### Zum Obmannamt-Wettbewerb.

Die nachstehende, von unbeteiligter fachmännischer Seite stammende Kritik dieses Wettbewerbes betrifft neben dem Ergebnis hauptsächlich einzelne Programm-Bestimmungen, richtet sich demnach an die Adressen sowohl der ausschreibenden Behörden, Kanton und Stadt, wie auch des Preisgerichtes und zum Teil der Verfasser der prämierten Entwürfe. Da eine gesonderte Rückäusserung aller dieser Interessenten nicht wohl tunlich ist, hat die Redaktion sich entschlossen, nach Rücksprache mit verschiedenen dieser von der Kritik Betroffenen, an ihrer Statt replizierend deren Meinung zusammen zu fassen und in möglichster Kürze hier zum Ausdruck zu bringen, in der Hoffnung, dadurch der Sache am besten zu dienen. Zur Verdeutlichung und zum Beleg für Kritik und Replik veröffentlichten wir hier mit freundlicher Unterstützung der Verfasser einige Pläne und Bilder zu den wegen Programm-Verstosses nicht prämierten Entwürfen Nr. 19 der Architekten Gebr. Pfister (Abb. 1 und 2) und Nr. 36 von Arch. H. Herter (Abb. 3 und 4), sowie des erstprämierten Entwurfs Nr. 18 der Architekten Pflughard & Häfeli (vergl.

## Ideen-Wettbewerb für die Ueberbauung des Obmannamt-Areals in Zürich.

Abb. 5. Draufsicht auf das Modell (1:500) zum erstprämierten Entwurf Nr. 18 (zur Ausführung empfohlen). — Bildmassstab etwa 1:3500.

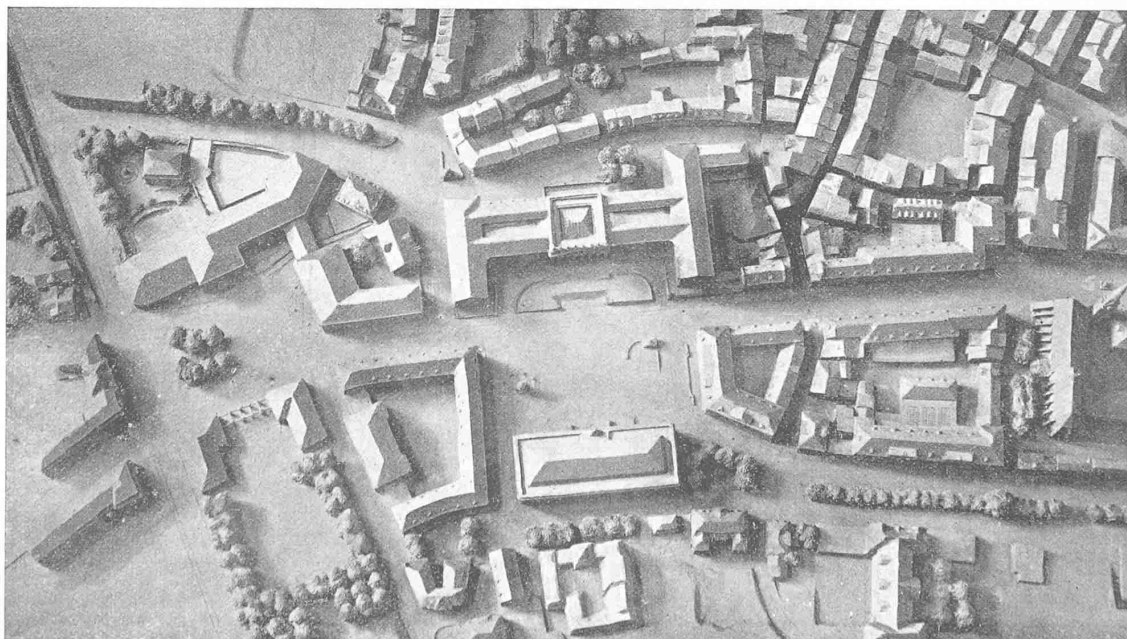
Das Programm des Wettbewerbes und die Programm-Erfüllung, die ersten Preise, scheinen aber zurückzuweichen vor den letzten Konsequenzen. Sie paktieren mit dem noch Vorhandenen, suchen zu retten, was noch zu retten ist, und verschütten dabei die köstlichen Möglichkeiten einer grossen Neuschöpfung.

Was sorgt man so ängstlich für die Erhaltung der kaum zu erhaltenden „Eintracht“, des zum Strassengefüge schief stehenden Landolthauses? Die alten Bauten werden im neuen Zusammenhange doch um ihre beste Wirkung betrogen sein; für das neu Erstehende aber können sie nur Hemmungen bedeuten.<sup>1)</sup>

Wie darf man die beste Seite des Heimplatzes von der Bebauung ausschliessen, einen Verkehrsplatz mit Turnhallen und Abwarthäuschen begrenzen, wo alles nach Gestaltung drängt, und der kostbare Stoff mit zwei grossen Monumentalbauten aufs Mal sich überreichlich anbietet? Wer wird seine Bilder auf den Flur hängen und den Saal leer stehen lassen?

Für die Erfüllung der Programm-Forderung betreffend Seilergraben-Tram gab es zwei Wege: entweder spitz-zulaufende Blöcke und dreieckige Restflächen (z. B. Entwurf Nr. 36), oder die Einschaltung eines Platzes (z. B. Entwurf Nr. 18). (Die Führung des Trams muss aus Betriebsgründen in möglichst flüssiger Linie erfolgen; ein zweimaliges scharfes Abbiegen, wie z. B. in dem Entwurf Nr. 19, ist eine empfindliche Verschlechterung für Bau und Betrieb.) Man hatte also nur die Wahl zwischen diesen beiden Wegen. Ein neuer Platz in unmittelbarer Nähe eines bestehenden ist aus baukünstlerischen Gründen wie auch für den Verkehr im allgemeinen nicht nötig. Es war daher verlockend, wie Bernoulli befürwortet, den Heimplatz zum Hauptplatz auszugestalten, umso mehr, als seine Lage im Gesamtplan der Stadt ihn dazu geeignet erscheinen lässt, wie dies Arch. Herter in seinem nachträglich bearbeiteten Uebersichtsplan (Abbildung 4) veranschaulicht. Indessen erheben sich neben den entgegenstehenden Programm-Forderungen praktischer Natur auch Bedenken künstlerischer Art gegen solche Konzentration, und zwar mit Rücksicht auf die verhältnismässig geringe Baumasse des Kunsthuses, sowie auf seine eigenartige Architektur. Es besteht die Gefahr, dass durch Erweiterung des (als Verkehr-Kreuzungstelle nach Entwurf Nr. 18 durchaus genügenden) Heimplatzes zum monumentalen Hauptplatz, das Kunsthaus seines intimen Reizes beraubt würde, dass durch die, um Bernoullis Ausdruck zu gebrauchen, „überreichliche“ Gestaltung mit zwei weitem Monumentalbauten der baukünstlerische Zweck gar nicht erreicht würde.<sup>1)</sup> Dieses

gewiss ebenso berechnete künstlerische Bedenken war es, das die Verfasser von Nr. 18 mit veranlasste, ihre neuen, grossen Bilder nicht „auf den Flur zu hängen“, sondern im architektonisch einheitlich gestaltbaren neuen Obmannamtplatz einen ihnen angemessenen „Saal“ zu schaffen, als dessen Wandschmuck sie voll zur Geltung kommen können. Dass dabei eine würdige, aber intimere Heimplatz-Gestaltung nicht vergessen werden darf, ist selbstverständlich. Die Verbindung nun der in Entwurf Nr. 18 in hohem Masse erfüllten praktischen Forderungen mit den baukünstlerischen hat das Preisgericht als die lange vergeblich gesuchte Lösung des sehr komplexen Problems empfunden und bezeichnet.

Abb. 1. Entwurf Nr. 19, Motto „Heimplatz-Hauptplatz“. — Verfasser: Arch. Gebrüder Pfister in Zürich. — Bebauungsplan 1:3000.

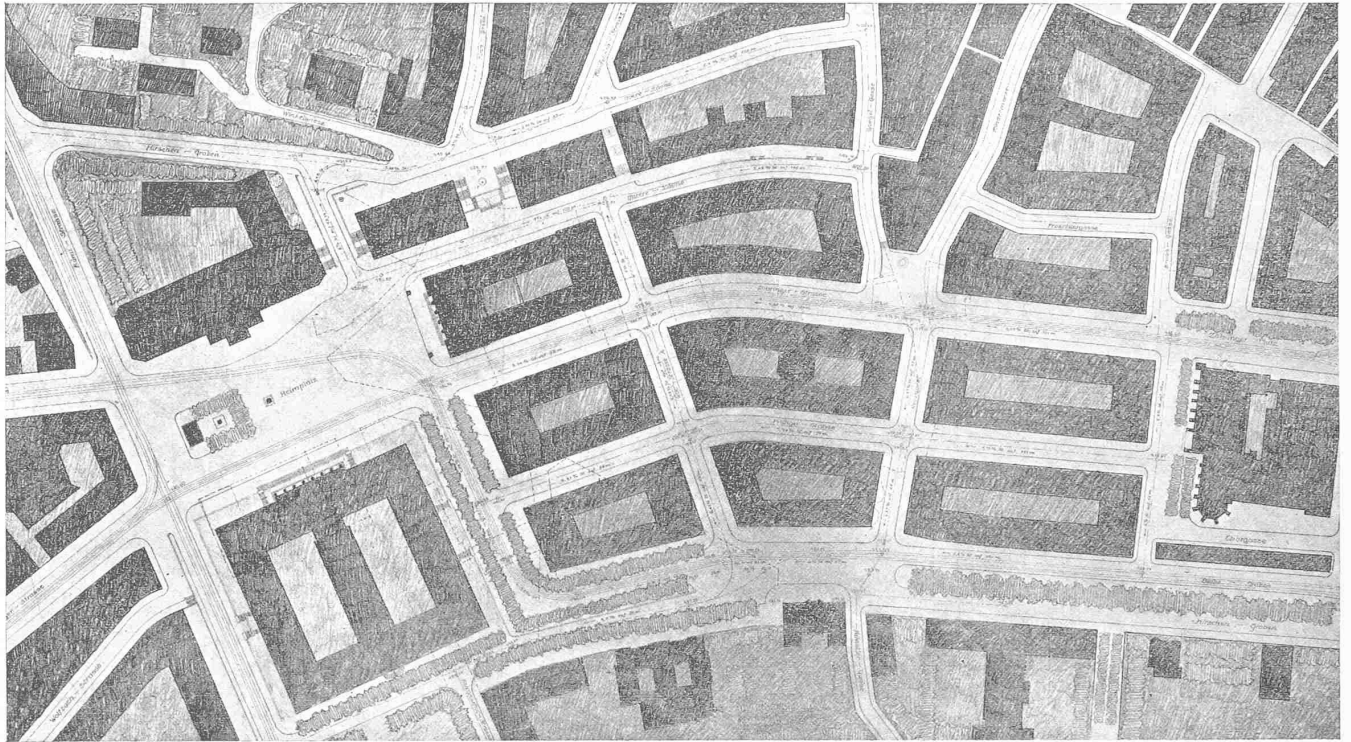
Es will uns scheinen, als ob das Programm dem grossen radikalen Durchbruch nicht gerecht geworden ist, und dass darum dem Resultat etwas Kleines und Aengstliches anhaftet. Der ursprüngliche Gedanke einer Strasse Uraniabrücke-Heimplatz hat von Natur, so will uns scheinen, viel mehr Kraft und Grösse als die nun vorliegenden Resultate uns glauben machen wollen. In den hier beigegebenen Plänen der Entwürfe „Heimplatz-Hauptplatz“ (Nr. 19) und „Der städtebauliche Ausdruck“ (Nr. 36), steckt etwas von der ursprünglichen Gewalt des Gedankens; man merkt,

dass es sich um die Anlage eines neuen Quartiers handelt, um die Regelung neuer Verkehrslinien, um den künstlerischen Ausdruck eines grossen rücksichtslosen Durchbruchs. Die beiden Verfasser haben bewusst das Programm überboten, sich damit ausser Wettbewerb gestellt, aber sie haben damit zum Ideen-Wettbewerb Ideen beigesteuert und die sollte man nicht unter den Tisch wischen.“

Bezüglich des Schlusssatzes von Bernoulli haben wir mit ihm den Eindruck, das Preisgericht hätte die beiden ernsthaft durchgearbeiteten Entwürfe Nr. 19 und 36 im Bericht besprechen dürfen, trotzdem sie für die Prämierung nicht in Frage kommen konnten. Ihre wegen Programm-Verstosses erfolgte Ausschaltung erst im zweiten Rundgang erscheint nicht ganz logisch.

in dieser unebenen Gegend dem Bedürfnis entspricht, wie denkt man sich *Verwirklichung* z. B. des Entwurfs Nr. 19? Man beachte, dass der gerade gestreckte Neumarkt etwa um Strassenbreite südwärts verschoben ist. Was soll nun geschehen, wenn z. B. am Neumarkt zwei oder drei Häuser abbrennen? Glaubt man ernstlich, dass es durchführbar wäre, ganze Zeilen von immerhin noch brauchbaren Häusern niederzulegen, um neue Strassen und Blöcke in einem Zuge entstehen zu lassen? Die hierfür massgebenden Verhältnisse liegen in Zürich doch wesentlich anders als z. B. in Hamburg, wo eine radikale Altstadt-Erneuerung zum Teil verwirklicht werden konnte. Gerade in der von Bernoulli beanstandeten Tendenz des Entwurfs Nr. 18 „zu retten, was noch zu retten ist“, erblickt das Preisgericht eine kluge Berücksichtigung der tatsächlichen Verhältnisse, sowie sehr wertvolle Vorschläge für die, ausser dem Hauptdurchbruch, naturgemäss stufenweise und erfahrungsgemäss langsam sich vollziehende Neugestaltung. Dabei verunmöglicht Entwurf Nr. 18 eine später vielleicht wünschbare regelmässige Blockteilung mit intensiver Ausnützung zwischen Rinder- und Neumarkt einerseits und dem Predigerplatz andererseits keineswegs; er hat solches aber nicht zur unerlässlichen Voraussetzung, und dies ist ein grosser Vorzug.

Abb. 4. Uebersichtsplan zum (verbesserten) Entwurf Nr. 36 von Arch. H. Herter zur Obmannamt-Ueberbauung. — Masstab 1 : 10 000.

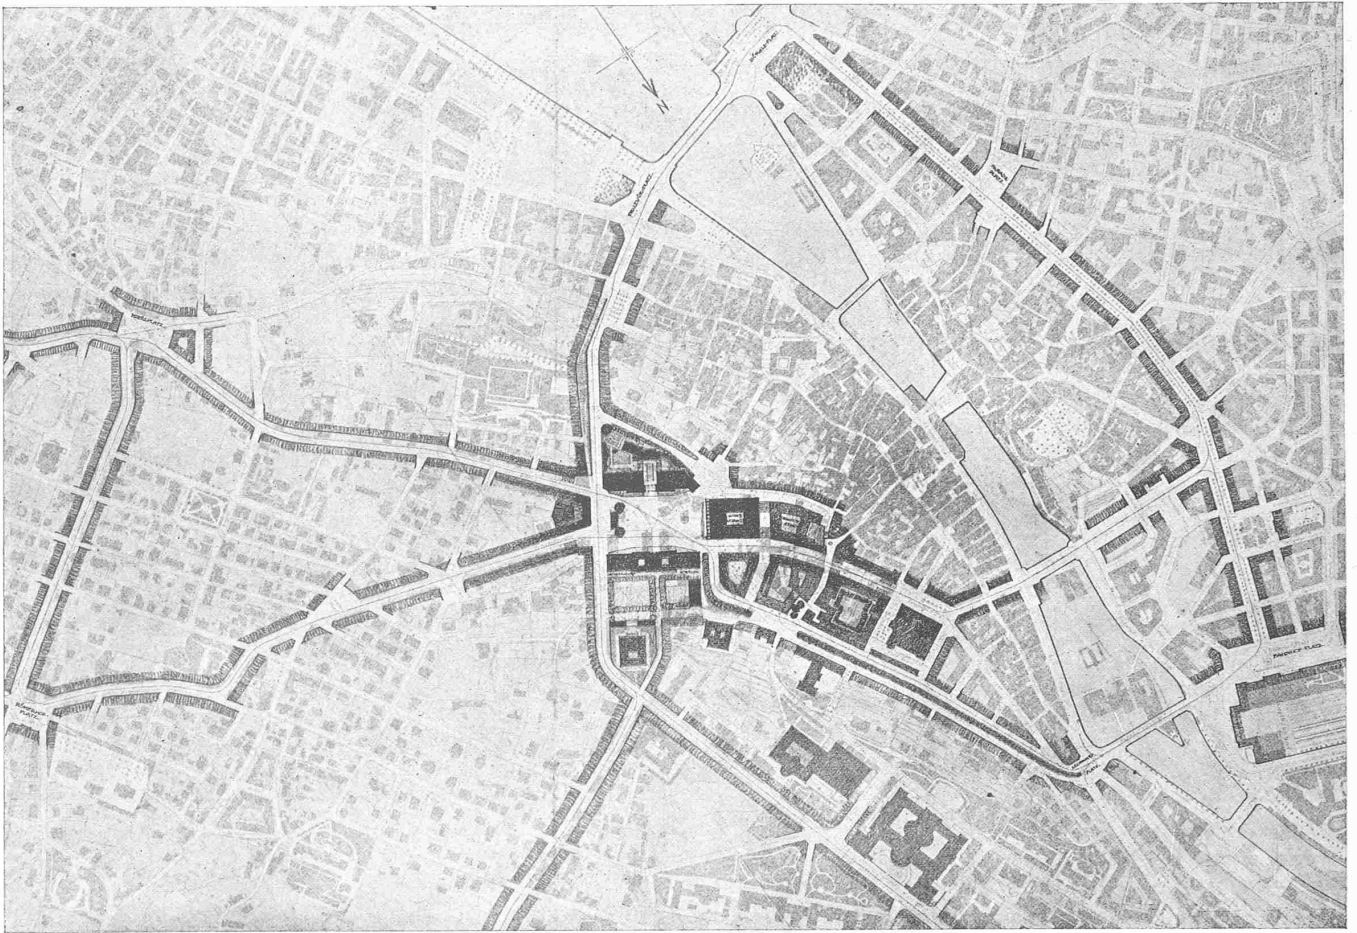
<sup>1)</sup> Man vergleiche auch die Abmessungen des Heimplatzes laut Entwurf Nr. 19 von rund  $150 \times 75$  m, Nr. 36 =  $180 \times 73$  m (laut Abb. 4 =  $170 \times 90$  m) und Nr. 18 =  $105 \times 65$  m mit den Grössen der umliegenden Plätze, die (laut Abb. 4) folgende Masse zeigen: Bahnhofplatz  $180 \times 50$  m, Paradeplatz  $85 \times 50$  m, Bellevueplatz (im Mittel)  $80 \times 50$  m, Kreuzplatz  $80 \times 65$  m und Römerhof  $65 \times 55$  m.

Abb. 6. I. Preis, Entwurf Nr. 18. — Arch. Pfeleghard & Häfeli, Zürich. — Mit späterer Erweiterung des Regierungs-Gebäudes.

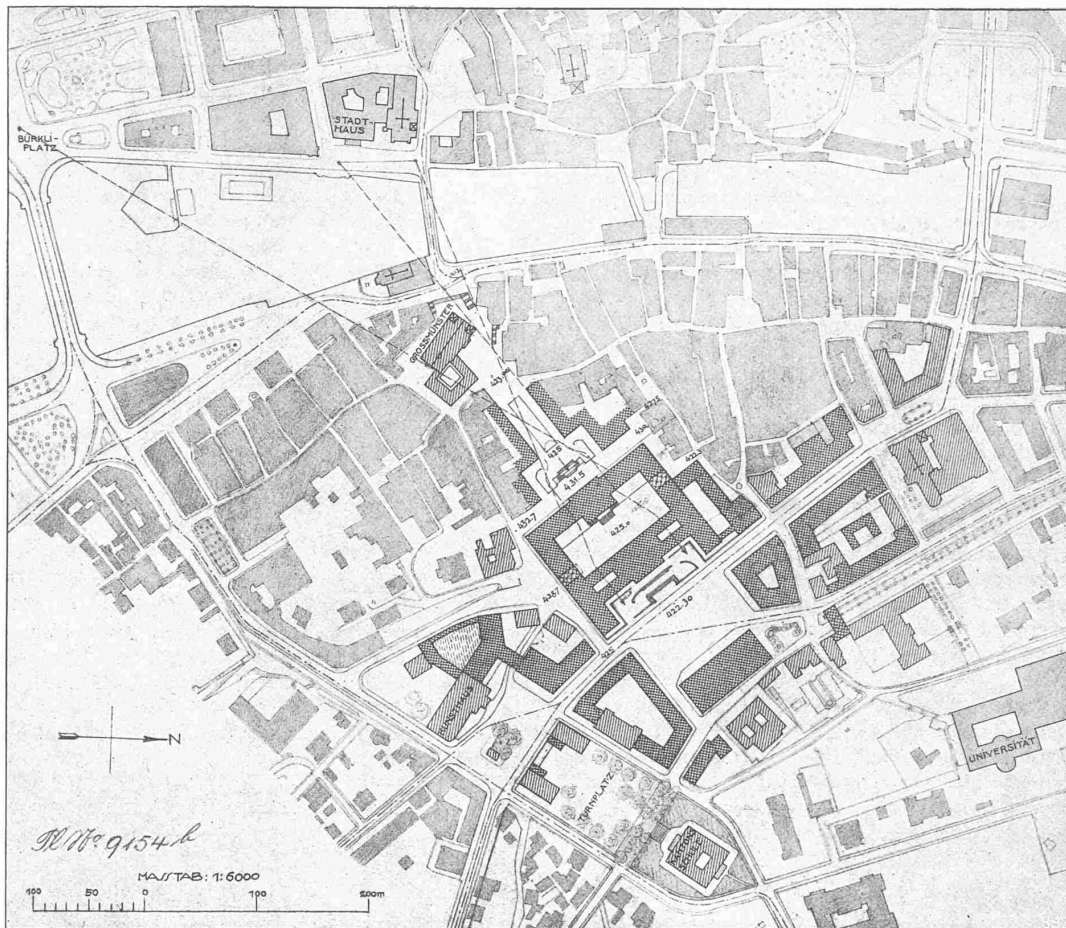
führen; weit entfernt von gothisierender Romantik denken sie sich die spätere Weiterentwicklung des Regierungs-Gebäudes, in Ausnützung der günstigen Höhenverhältnisse, zu einer auf dem Hügel der obern Zäune weithin dominierenden „Stadtkrone“, wie auf dem ihrem Wettbewerb-Bericht entnommenen Uebersichtsplan (Abb. 6) angedeutet.
